Bakkabraut 2-4, Bryggjuvör 1, 2, 3, Þinghólsbraut 77 og 79.

Svæði 13 á þróunarsvæði á Kársnesi (ÞR-1)

Tillaga að breyttu deiliskipulagi
Umsögn skipulagsdeilda
2/2

Fylgiskjöl 1-55

Skýringarmynd: Breytingar frá áður kynntri tillögu.

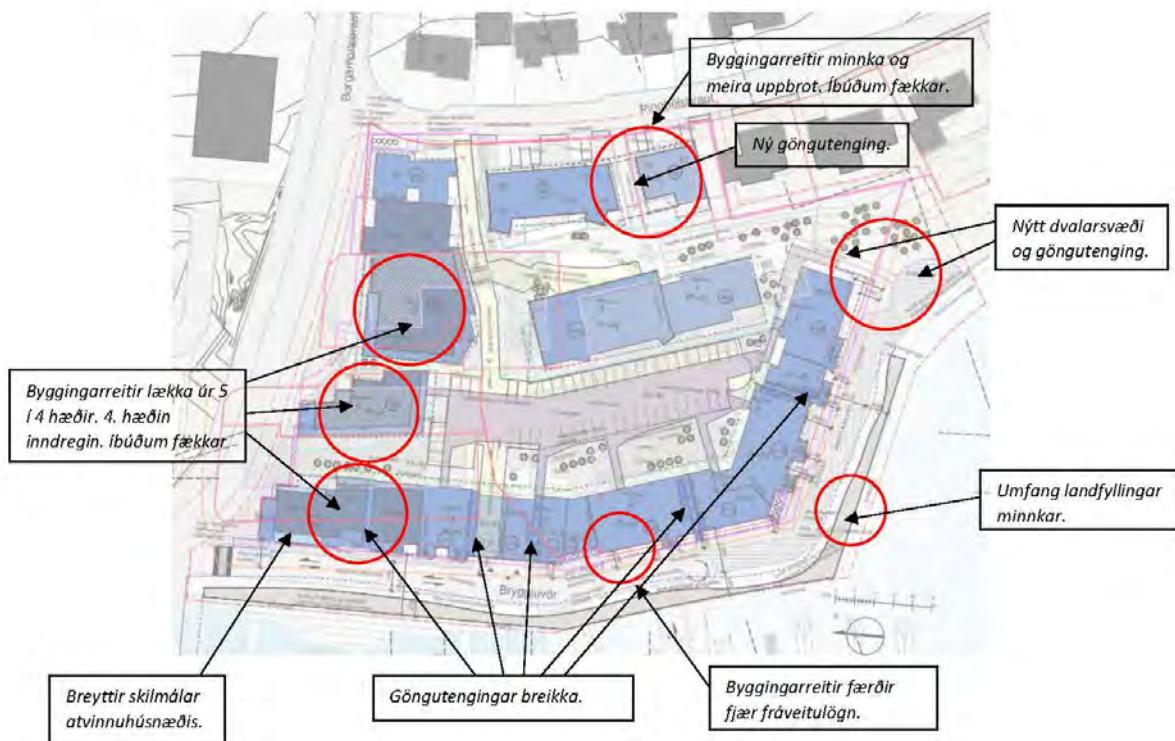
Á fundi skipulagsráðs þann 4. apríl 2022 var lögð fram tillaga að breytru deiliskipulagi löðanna dags. Þar sem unnið hafði verði úr þeim sjónarmiðum sem fram komu og þau höfð til hlíðsjónar í útfærslu tillögunnar.

- Dregið úr áætluðu byggingarmagni tillögunnar. Heildarbyggingarmagn fer úr **26.675 m²** í **24.995 m²**.
- Íbúðum fækkar, heildaríbúðafjöldi tillögunnar fer úr **160** í **150**.

- Umfang byggingarreita minnkar og þeir brotnir upp við Þinghólsbraut. Tekið mið af byggingarlínu núverandi húsa við Þinghólsbraut.
- Byggingarreitir lækka svo byggðin verður á 2-4 hæðum í stað 2-5 hæða. Kvöð sett um að fjórða hæðin verði innregn.

- Dregið úr umfangi landfyllingar úr **1.700 m²** í **730 m²**.
- Byggingarreitir færðir fjær frá eitulögnum á suður- og vesturhluta skipulagssvæðisins.

- Dvalarsvæði komið fyrir á suðurhluta skipulagssvæðisins sem tengist göngustíg.
- Göngutengingar frá vesturhluta skipulagssvæðisins breikkaðar.
- Ný göngutenging frá Þinghólsbraut að dvalarsvæði á austurhluta skipulagssvæðisins.

Náttúrulega fjaran sem tekur við sunnan við núverandi landfyllingu

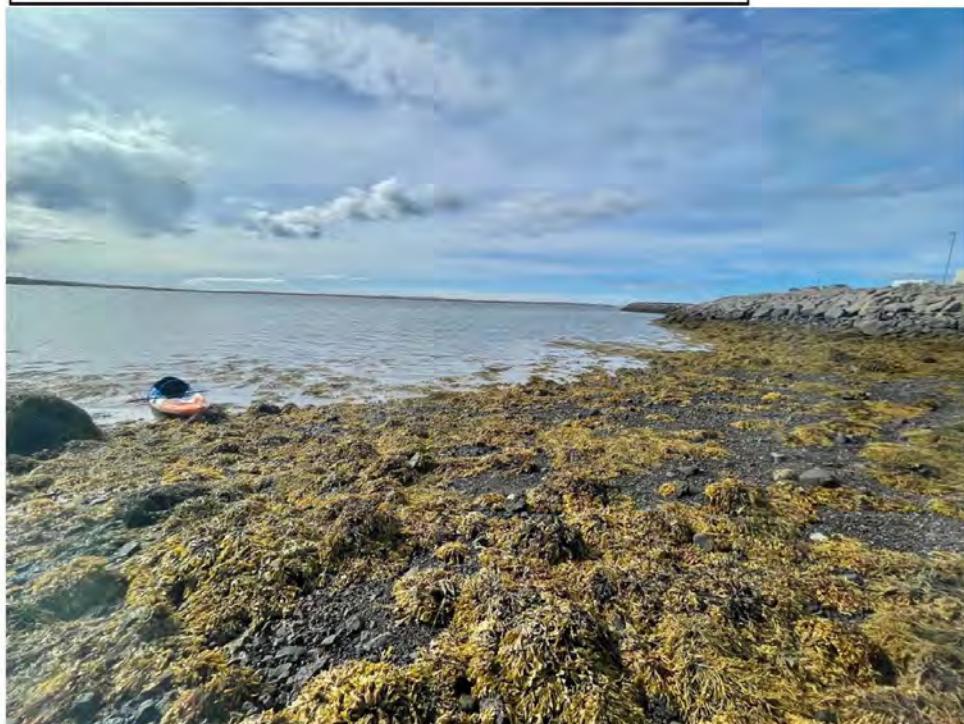
Það vantar nákvæmar upplýsingar um legu fyrirhugaðrar landfyllingar. **Falleg vík strax sunnan við móti núverandi landfyllingar er í hættu, sjá meðfylgjandi myndir sem sýna svæðið sem umræðir og augljósa muninn á náttúrlegu fjörunni og brattri grjóthleðslu landfyllingarinnar.** Það þrífst ekkert dýralíf í brattri grjóthleðslu landfyllingar nema hugsanlega varfur. Náttúruleg fjaran er heimkynni fjölbreytts lífríkis, býður uppá möguleika til útvistar og náttúruupplifunar fyrir börn og fullorðna og leyfir gott aðgengi m.a. til að sjósetja kayak, bretti og til sjósundsiðkunar. **Í ljósi þess hve heildarumfang landfyllingar á Kársnesinu er mikil nú þegar, er Kópavogsbae ekki heimilt að ráðast í frekari landfyllingar, óháð stærð, án undangenginnar meðferðar á grundvelli laga nr. 111/2021 um umhverfismat framkvæmda og áætlana. Sá háttur að hluta niður framkvæmdir er almennt ekki í samræmi við markmið laga.** Framangreindar upplýsingar koma frá Skipulagsstofnun við fyrirspurn um leyfi til áframhaldandi landfyllingar á Kársnesi. Nálægð fyrirhugaðrar landfyllingar við friðlýsta fjöru er auch þess áhyggjuefni. Réttast væri að aðlaga fyrihugaða byggð og skipulag svæðisins að núverandi landrými.

Fylgiskjal 55
- Skýringarmynd – Landfylling minnkuð

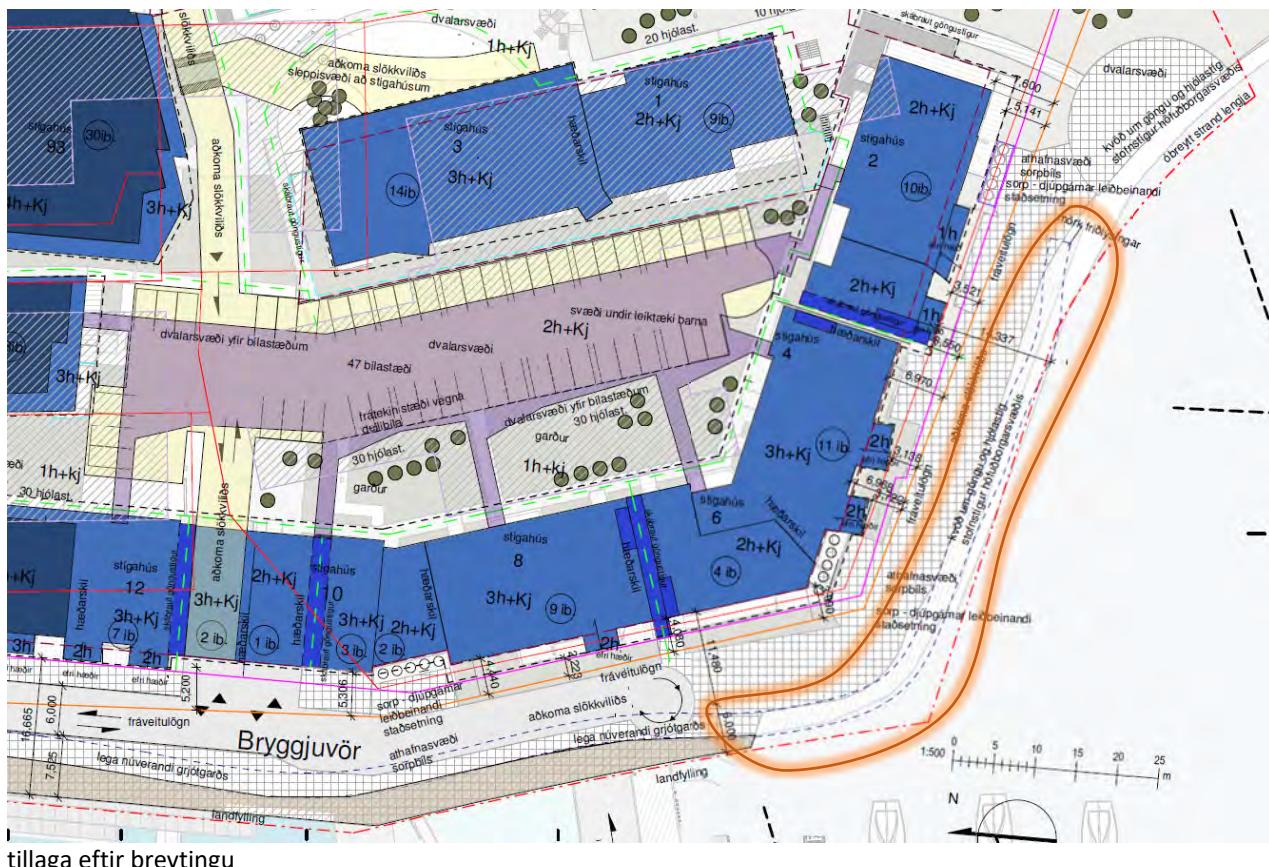
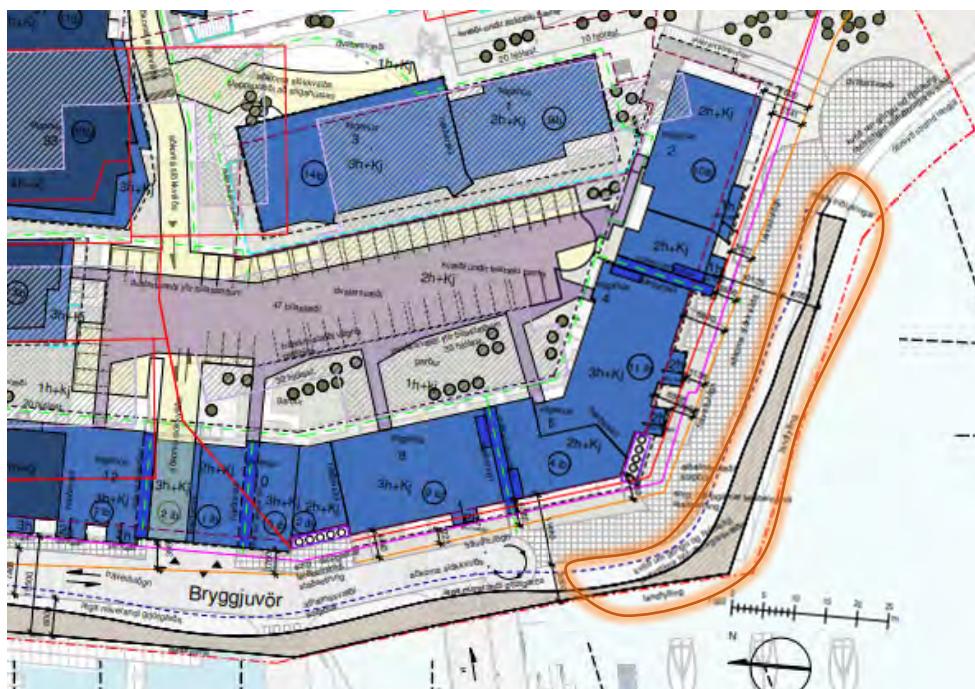
tillaga eftir breytingu

tillaga fyrir breytingu
